Quartiersentwicklung Mühlbachäcker | Tübingen

Preise und Anerkennungen

1010

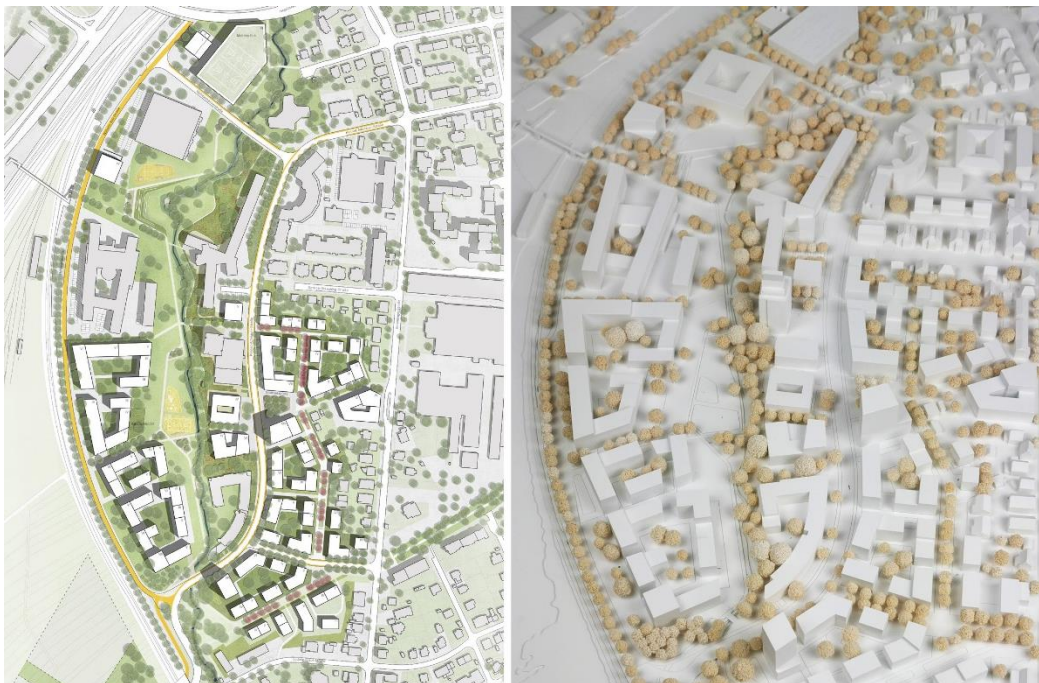
Die Verfasser ergänzen die vorgefundenen heterogenen Strukturen mit offenen Blockstrukturen und akzentuierenden Sonderformen. Diese gruppieren sich spannungsvoll um einen kraftvoll herausgearbeiteten Mühlbachpark. Sie entwickeln so ein erstaunlich ruhiges wie robustes Grundgerüst für die zukünftige Entwicklung des Areals.

Mit den halboffenen Blöcken und dem eloquenten Spiel mit polygonalen Flügeln werden räumliche Fluchten zu den angrenzenden Strukturen sinnfällig aufgenommen und in den durch das Terrain vorgegebenen Drehungen geschickt weitergereicht. Konsequenter ist der Umgang mit der Höhe im Ganzen – der mittige Bestandsbau als solitäre Dominante, das Quartier mit einer mehr oder weniger einheitlichen Höhe, einer bewussten Setzung am Parkrand und einer subtilen Betonung von Querungen und Ecken. Im Detail jedoch bewegen sich die Baufeldgrößen am unteren Limit, die polygonalen Formen schränken die spätere architektonische Bespielung ein und insbesondere im Westen erscheinen die dargestellten Höfe doch recht beengt. In einer möglichen weiteren Bearbeitung wären die Blöcke mit mehr Nutzungsoffenheit weiter zu entwickeln.

Gut eingebunden ist der Nahversorger im Süden, ist er doch als gelungenes städtebauliches Gelenk am Ende der Konrad-Adenauer-Straße und der Parkengstelle inszeniert und verkehrlich mit der neuen Querspange nach Osten gut eingebunden.

Entlang der Konrad-Adenauer-Straße verstärken die neuen Blöcke spannungsvoll das besondere Raumgefühl der geschwungenen Straßenführung. Kleinere eingespannte Pocket-Squares bilden willkommene öffentliche Trittsteine und atmosphärisch ansprechende kleinere Aufenthaltsbereiche entlang des linearen Verkehrsraumes. Die bis zu den Einfahrten an der Derendinger Straße herangeführten Bauten verweisen adressbildend gut auf das rückwärtig liegende neue Quartier. Der rückwärtige Übergang zur Bestandsbebauung erfolgt gut in Körnung und Höhenabstufung. Ob sich die Idee des gebundenen Straßenraums auch noch über einen ergänzenden Baustein nördlich des Regierungspräsidiums vervollständigen lässt, sollte bei einer möglichen weiteren Bearbeitung untersucht werden. Interessant wäre auch eine Überprüfung des Ergänzungsbausteins der KSK. Hier bieten sich noch Entwicklungsmöglichkeiten für den Entwurf.

Der Park ist die neue gemeinschaftliche Adresse des Quartiers. Er entwickelt sich bandförmig in Nord-Süd-Richtung und integriert geschickt im lichten Hain die eingeschränkt zugänglichen Freiflächen im Bestand. Er öffnet hauptwegebegleitend und mit ausreichender Weite den Orientierung gebenden Blick in Richtung Innenstadt. Das dabei der Weg bachbegleitend im Tunnel unter der B28 zum Steg und weiter nach Norden geführt wird, mag aus dem Konzept nachvollziehbar sein, wird jedoch im Blick auf Aufwand und Sicherheitsaspekten kritisch diskutiert. Städtebaulich richtig binden die Querwege in Ost-West Richtung an und werden mit einladend offenen Räumen auch lesbar im Freiraum geführt.

Überzeugend ist der südliche Abschluss mit einer deutlich zurückspringender Raumkante. Es entsteht ausreichend Raum für die Querung des Baches und die freiräumliche Umlenkung in Richtung Himmelwerkstrasse. Der räumlich angemessene städtebauliche Übergang nach Osten ist nur durch eine unterdurchschnittliche Geschossfläche in diesem Bereich möglich. Über das Gesamtgebiet bewegt sich die Arbeit im Durchschnitt der eingereichten Arbeiten.

Mit ihrem konsequenten Grundkonzept, dem stringenten Katalog der ergänzenden Elemente, der gekonnten Verflechtung der Strukturen und dem kraftvollen Bekenntnis zu einem lesbar adressbildenden inneren Mühlbachpark bietet die Arbeit einen guten Beitrag für die zukünftige und auch langfristige Entwicklung dieses Areals.
